## Keuringsverslag van een elektrische laagspanning- en zeer lage spanningsinstallatie

**NIET CONFORM**

Straatnaam	Hollebeekstraat
Huisnummer	94
Busnummer	
Postcode	2840
Gemeente	Rumst
Land	België

Controlebezoek van een oude huishoudelijke elektrische installatie van een wooneenheid bij verkoop op vraag van de verkoper volgens (KB 08/09/2019) - AREI Boek 1- 8.4.2. en 8.2.1. en 4.2.4.3.

Afbeelding schakel- en verdeelbord:

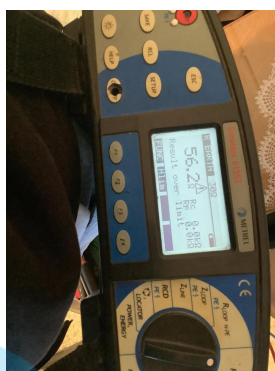
15.01 Het verdeelbord is niet makkelijk toegankelijk. (Boek 1 Onderafdeling 5.3.5.1.C.)

15.10 Niet gebruikte invoeringen van het verdeelbord zijn niet correct of onvoldoende afgedicht. (Boek 1 Afdeling 5.1.4. en 4.2.2.3.)

- 15.15 De toegankelijkheid van het schakelbord is te verbeteren. (Boek 1 Onderafdeling 5.3.5.1.C.)
- 18.13 Kabels van het type VTLmb, LMVVR, COAX, VVT zijn verboden en dienen vervangen te worden door een type conform Boek 1 Onderafdeling 5.2.1.2.
- 18.17 De niet-gebruikte leidingen verwijderen of aan de uiteinden te isoleren.
- 18.21 Kabeldoorvoeren uit te voeren met wartels of gelijkwaardig bescherming (Boek 1 Onderafdeling 5.2.6.1.).
- nota/note 19 Alle differentieelstroominrichtingen werden getest en in orde bevonden.
- nota/note 3 Het is niet uitgesloten dat bij een nacontrole bijkomende inbreuken worden vastgesteld bij voorleggen schema's.
- nota/note 31 Deze installatie dateert van voor '81, er werd rekening gehouden met de 15 uitzonderingen vermeld in Boek 1 Afdeling 8.2.1.
